# KRISTINEBERGS NYA STRANDPARK

## Inbjuden formgivningstävling

### Juryns utlåtande

Stockholms stad genom Gatu- och fastighetskontoret  
i samverkan med  
Stadsbyggnadskontoret och Kungsholmens Stadsdelsförvaltning  
Februari 2005

# KRILLAN

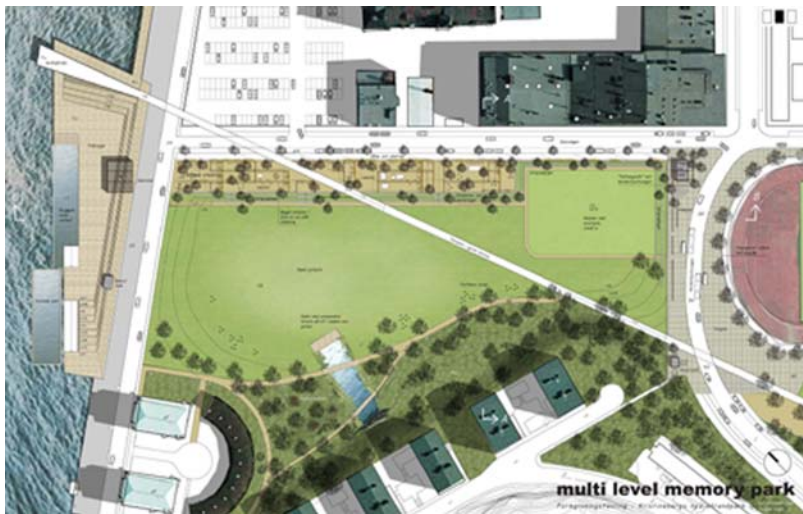
Utformningen av parken bryter ett mönster och är ett förslag som inte utgår från ett öppet parkrum. Genom att arbeta med markmodellering av kullar skapas en helt ny landskapstyp för parken som står i kontrast till sin omgivning. Hela parken är ett objekt och ett collage av idéer som ger den spännande möjligheter att kunna bli en unik oas. Juryns bedömning är att utformningen är befriande och mycket charmfull, men saknar förankring i Mälarskapskapet och därför är den inte rätt just för den här platsen. Här skymmer kullarna sikten mot vattnet, och öppna plana parktytor behövs i den i övrigt kuperade stadsdelen. Förslaget har annars idériedom och ett innehåll som väl uppfyller programmets intentioner med goda möjligheter till lek och samvaro samt ett rikt och varierat växtmaterial.

Det är tveksamt om parken har möjlighet att bli så skötselintensiv som förslagsställarna beskriver.
